**Avis délibéré de la mission régionale d'autorité
environnementale sur l'aménagement du domaine skiable
de l'Alpe d'Huez - remplacement du télésiège du Chalvet,
reprofilage et enneigement de la piste des Campanules
sur la commune d'Huez (38)**

(Deuxième avis)

Avis n° 2021-ARA-AP-1128

Avis délibéré le 13 avril 2021

Figure 1: Plan général de l'opération projetée
Source : étude d'impact- AD2i janvier 2021

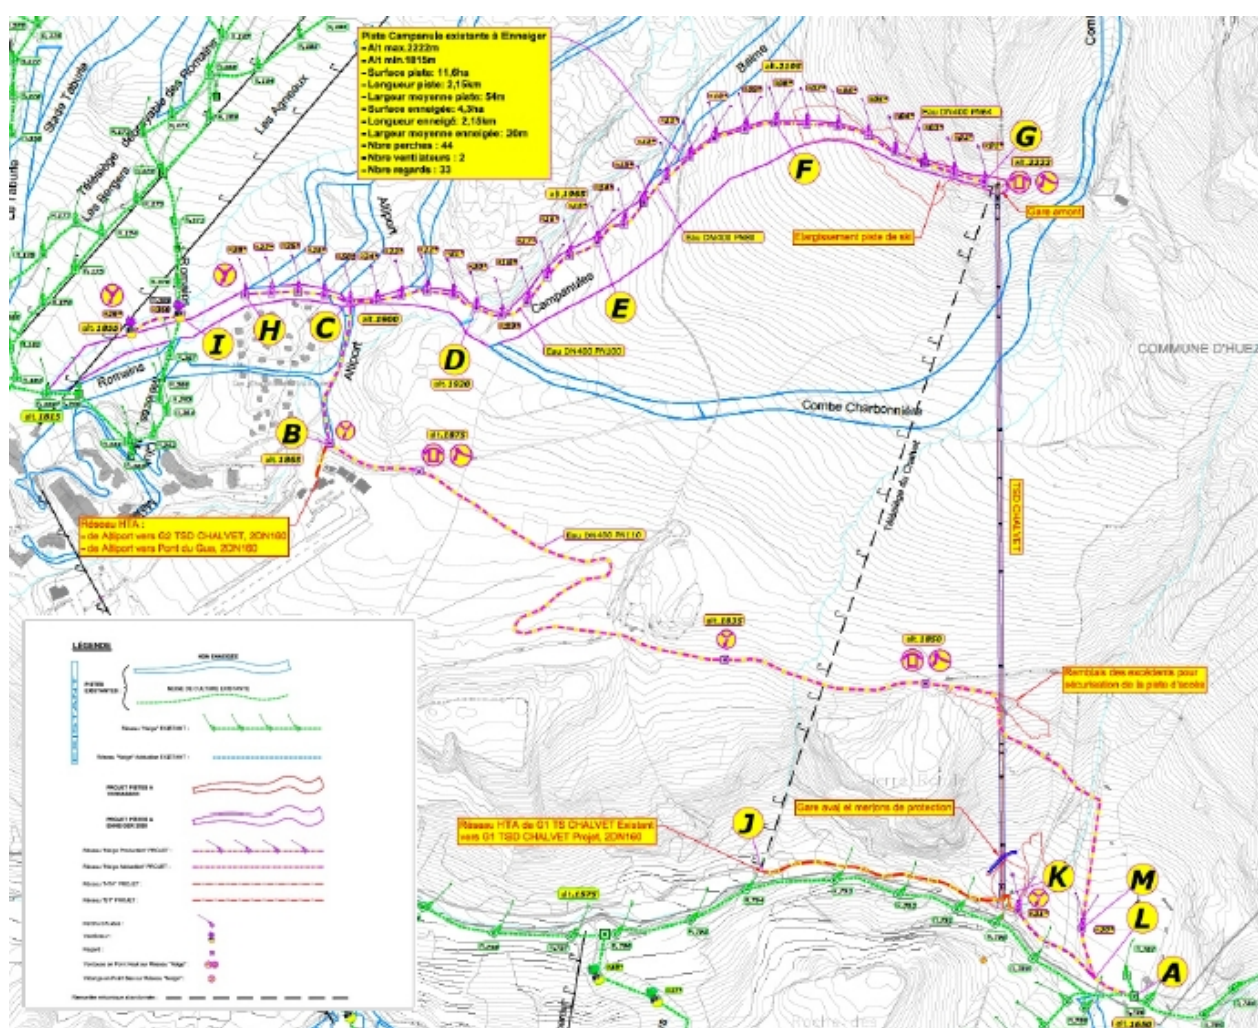
Le projet présenté nécessite une autorisation d'exécution de travaux pour le remplacement du télésiège du Chalvet et une autorisation d'aménagement des pistes de ski alpin (permis d'aménager) pour les travaux de reprofilage et d'enneigement de la piste des Campanules.

Depuis la version du projet présentée au public en 2020, les modifications suivantes ont été apportées par rapport au projet initial 2020 :

1. Concernant l'appareil :
 - Réduction du débit de l'appareil de 3 300 sk/h à 3 000 sk/h ;
 - Adaptation du positionnement de la gare aval (réduction de 1000m³ de déblai et de 1000m² de surface) ;

- Modification du positionnement des pylônes pour éviter une zone humide, et implantation des pylônes P12, P13 et P14 sur des barres rocheuses compactes, ne nécessitant pas de massifs d'ancrage ;

- Installation de panneaux photovoltaïques sur les gares de l'appareil ;
2. Concernant les pistes et le réseau neige :
 - Augmentation de la surface enneigée de 3,75 ha à 4,3 ha sur la piste Campanules ;

- Augmentation du nombre d'enneigeurs, initialement à 21 appareils (14 ventilateurs et 7 perches à poste fixes), au nombre de 46 appareils (2 ventilateurs et de 44 perches fixes) ;

- Suppression du projet de passerelle traversant Sarenne et d'aménagement de piste en rive gauche de Sarenne, initialement envisagés ;
 - Amélioration de la piste d'accès des machines sous la route du col de Sarenne ;

- Adaptation du tracé de la conduite d'adduction en eau aux virages de la route dans le secteur du site de Brandes et sur le chemin existant (ni zones humides, ni milieux naturels) ;

- Aménagement du parking Brandes.

Figure 2: Projet : Opérations à venir
-Source étude d'impact

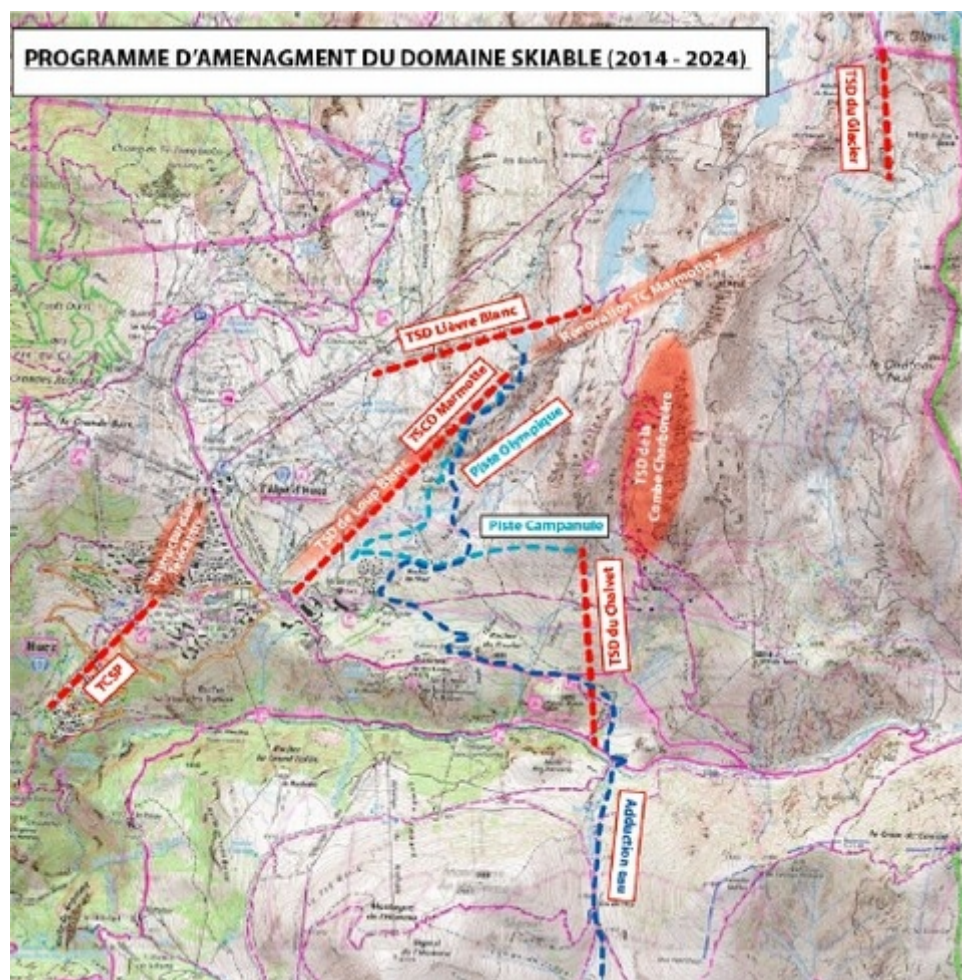
La place respective de chacune de ces opérations au sein du projet de développement du domaine skiable de « l'Alpe d'Huez Grand Domaine Ski » qui a fait l'objet d'une « réflexion d'aménagement globale » menée depuis 2014 est à analyser en s'appuyant sur le test du « centre de gravité », en référence à la note de la Commission européenne⁴ concernant les travaux associés et accessoires, qui permet d'évaluer les liens fonctionnels entre différentes opérations.

L'Autorité environnementale recommande d'analyser les liens fonctionnels des opérations du projet de développement du domaine skiable et en conséquence de redéfinir le périmètre du projet⁵ d'ensemble. L'évaluation des incidences environnementales doit être réalisée dans le cadre ainsi redéfini.

Figure 3: Inventaire des zones humides - source étude d'impact

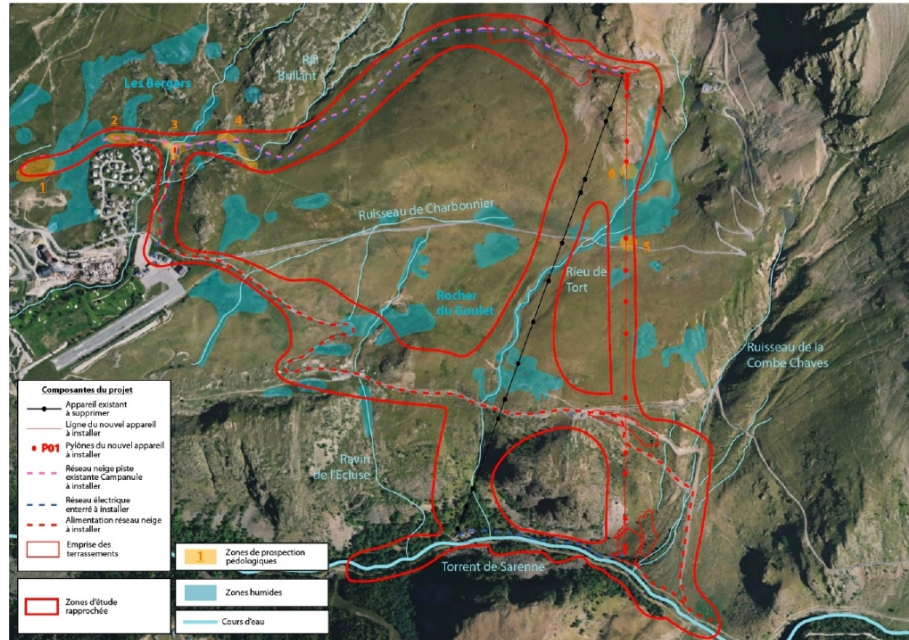
Les emplacements initiaux des pylônes P09 et P10, situés respectivement en limite et dans une zone humide, ont été décalés hors zone humide, de manière à éviter tout impact direct. Des modifications du tracé du réseau d'adduction et du réseau neige ont également eu lieu (intégration sous les chemins ou déplacements). Des mesures de réduction des impacts pour la phase travaux sont en outre prises : les tranchées seront réalisées en respectant l'ordre des horizons humifères au moment du remblaiement. En cas de venue d'eau au moment de l'ouverture d'une tranchée, celle-ci sera équipée de bouchons d'argile. L'« attention particulière » apportée au pylône 8 en zone humide (mesure de réduction n°41) doit être décrite dans le dossier.
